Stavba: **CENTRUM KOMPLEXNÍ PSYCHIATRICKÉ PÉČE BRNO**Objekt: **Stávající Pavilon G část A, 1.PP**Objednatel: **Fakultní nemocnice Brno, Jihlavská 20, 625 00 Brno**Zhotovitel: **Sdružení pro Centrum komplexní psychiatrické péče Brno**Projektant: **Sdružení Psychiatrie Brno 2016**

Změna: Demontáž výtahů objekt A

Příloha 01 pro ZL 063 - demontáž výtahů objekt A

Demontované výtahy
dojezd A

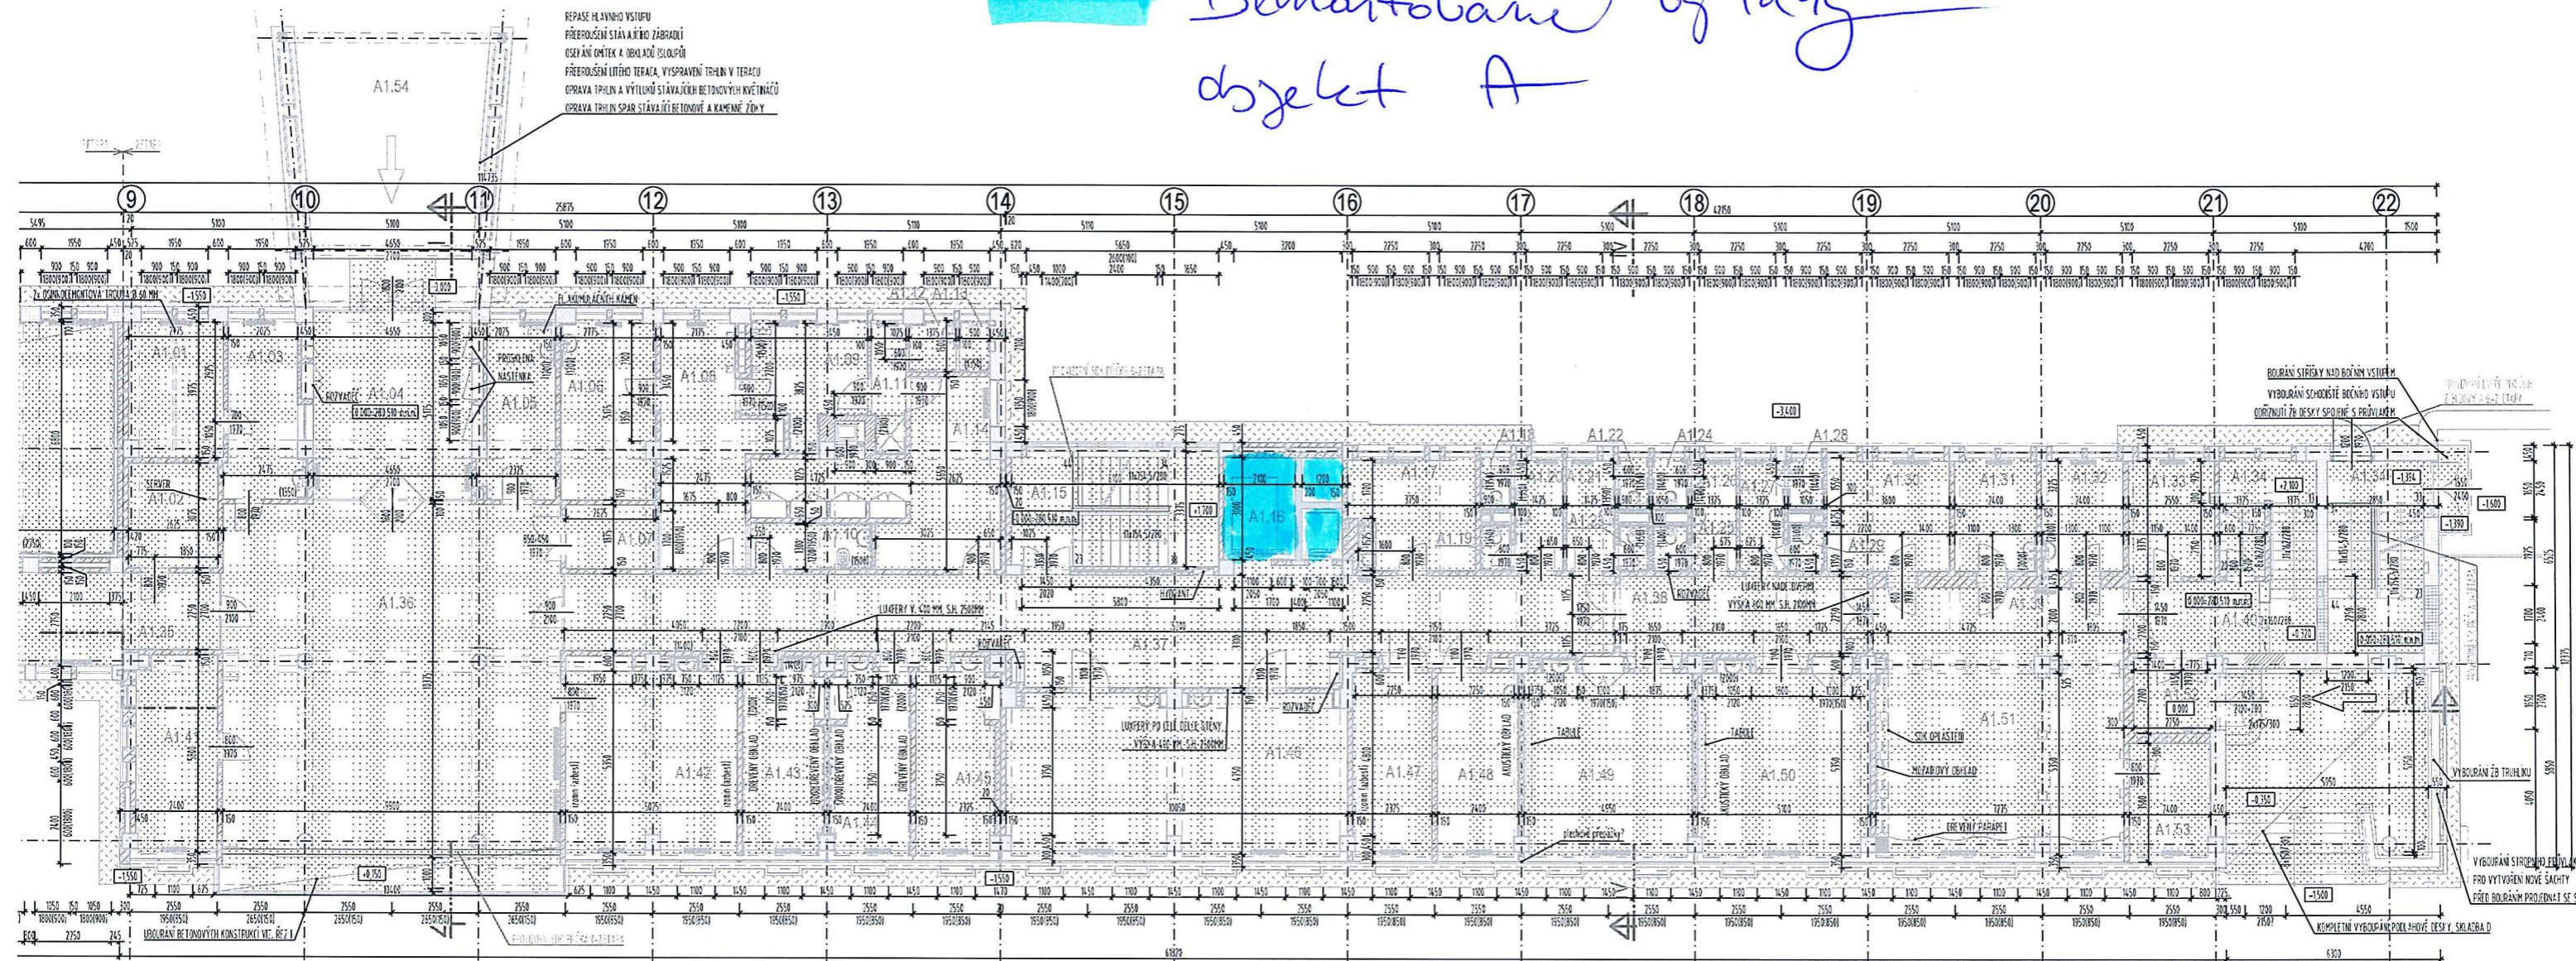
POPIS	Změnu vyvolal: FN Brno		
	Popis změny: Změna řeší demontáž stávajících výtahů na objektu A., demontáž nebyla součástí zadání v DPS		
ZMĚNA	Způsob projekčního zpracování: -		
	vliv změny na náklady stavby: ANO		
	ocenění změny předložil: GZ 05/2020		ve formě
	náklady na změnu D.1.01 SO 01 - PAVILON G PK Rozpočet D.1.01.1 – REV 06 Architektonické a stavební řešení – revize 06	vícepráce	méněpráce
	Příloha 01 rozpočet, položky ASŘ D 1.01.1 PK	-75 000,- Kč	0,-
	projekční náklady	0,-	0,-
	úprava smluvní ceny:		
	Přípočet v části D.1.01 SO 01 – Pavilon G PK, rozpočet D.1.01.1 – REV 06 Architektonické a stavební řešení – revize 06.		
	zvýšení:	75 000,- Kč	
	snížení:	0,-	
nová cena:	Samostatná příloha celkové rekapitulace ZL pro dodatek č. 2		
odsouhlasení nákladů na změnu:	Datum	Podpis	
zhotovitel:			
objednatel (investor, uživatel)			
TDI:			
GP:			
TERMÍNY	Termín předání PD změny: -		
	Termín realizace změny: v rámci 2. etapy

P.č.	Číslo položky	Název položky	MJ	množství	cena / MJ	ZL VCP Celkem	ZL MNP celkem	typ položky	Cen. soustava / platnost
Díl:	96	Bourání konstrukcí				75 000,00			
Nová položka		Demontáž stávajících výtahů v objektu A	kpl	1,00000	75 000,00	75 000,00		Nová
